**AVIS RELATIF À LA PROTECTION
CONTRE LES EVENTUELS EFFETS NOCIFS ET NUISANCES
PROVOQUÉS PAR LES RAYONNEMENTS NON IONISANTS
GÉNÉRÉS PAR DES ANTENNES ÉMETTRICES STATIONNAIRES**

Commune : WAVRE - Exploitant : ORANGE

Référence exploitant : 109W1_1/32109W1_1 / 42109W1_1 / 52109W1_1

Rapport n° 2730 / 2023

Figure 2 : Vue en plan des installations d'antennes dans un rayon de 300 mètres autour de l'installation faisant l'objet de la demande d'avis

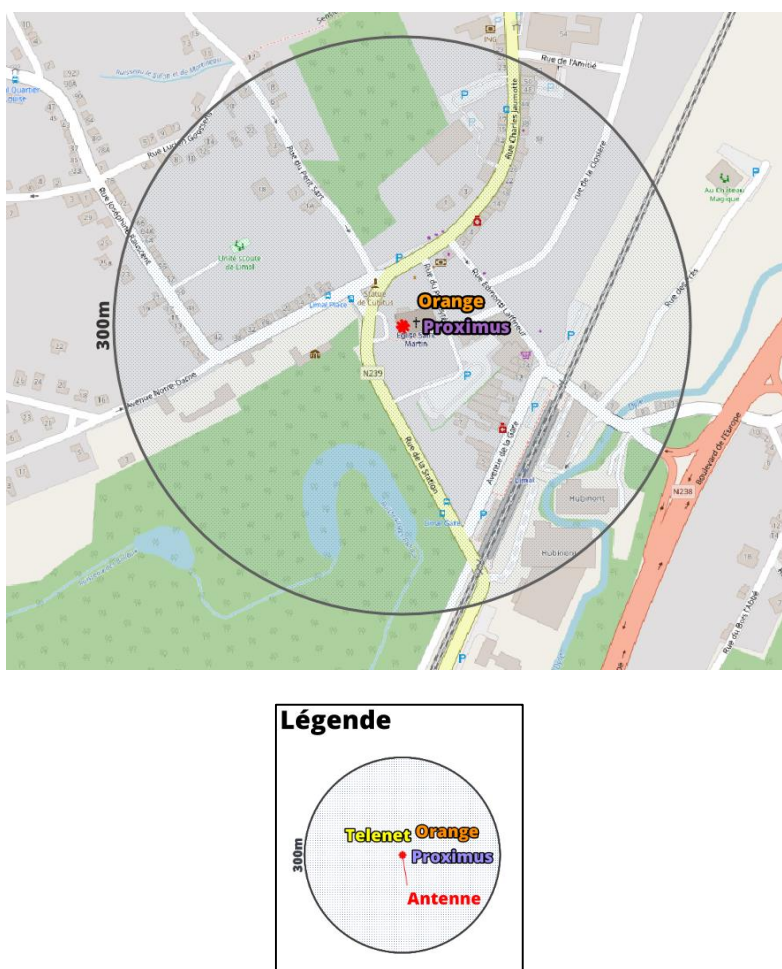
Compte tenu du nombre d'installations localisées dans la figure 2, il apparaît que l'intensité du rayonnement électromagnétique généré, dans les lieux de séjour situés à proximité de l'installation référencée dans le paragraphe 2, par l'ensemble des antennes émettrices stationnaires de l'ensemble des exploitants du même site d'antennes émettrices stationnaires respecte la limite fixée à l'article 4, § 2 du décret.
